Vår ref.: 22/00342-27

Vår dato: 03.03.2023

Ny Fortun transformatorstasjon – høring av forslag til ny løsning for landbruksvei mot Kveinahagen

Figur 1 - også vist i komplett tegning vedlegg 1. Traktorvei med trasè fra konsesjonssøknad. Veiløsningen medfører skjæringer inn på landbruksareal og treffer eksisterende vei nord for stasjonen.

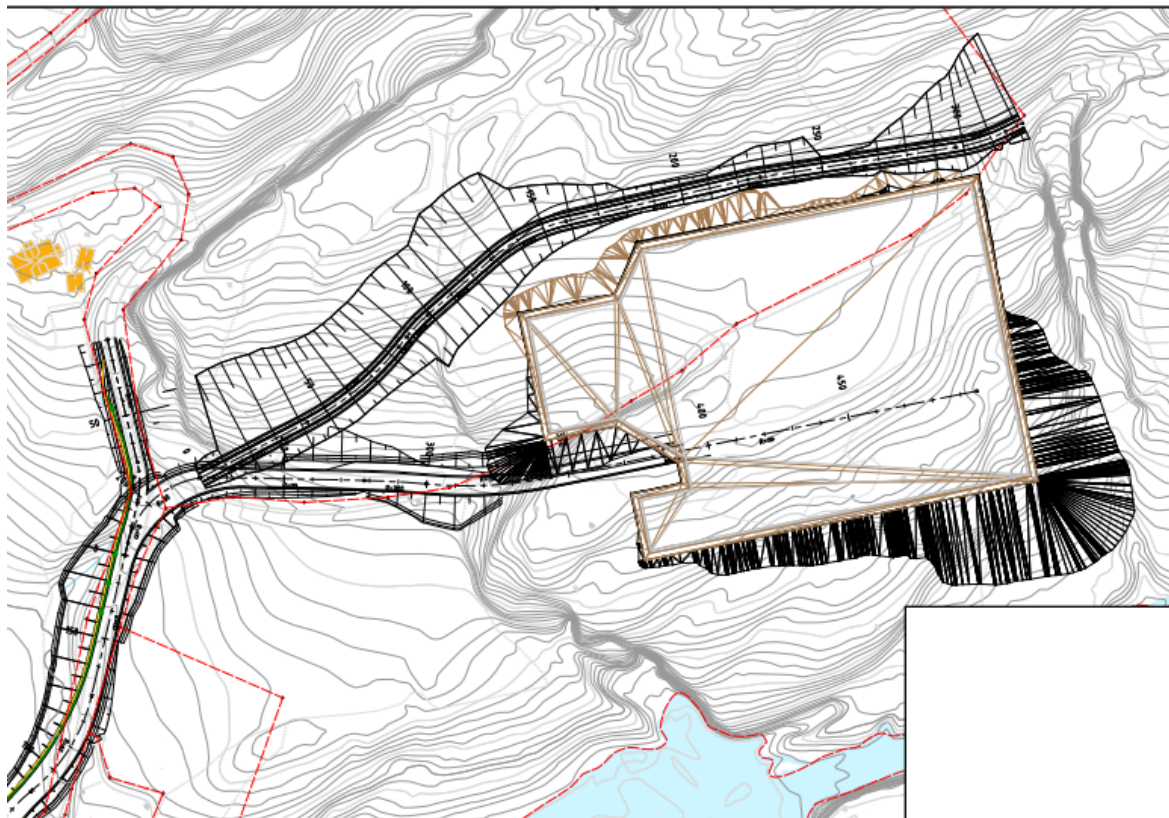
Vi har laget en detaljering av omsøkt veiløsning, kalt alternativ 1, som vist på kartvedlegg 1. Veien er detaljert i traktorveiklasse 7 i henhold til *Normaler for landbruksveier*. Veiklassen har stigningskrav på max 15 % i retning med lass og vil medføre relativt store skjæringer som vil beslaglegge dyrket mark. Denne veiløsningen vil eventuelt vanskeliggjøre tilkomsten til restarealene.

Statnett har utarbeidet et nytt alternativ som landbruksvei forbi transformatorstasjonen kalt alternativ 2 og er vist i vedlegg 2. Det er også her lagt til grunn traktorvei klasse 7 med maksimal stigning i lass-retning på 15 %. Dette alternativet vil følge adkomsten til transformatorstasjonen før den dreier noe øst og følger nordover på fyllingen på utsiden av stasjonsgjerdet. Veien koples på eksisterende vei mot Kveinahagen nord for stasjonen.

Dette alternativet beslaglegger mindre areal som er klassifisert som dyrket mark enn alternativ 1.
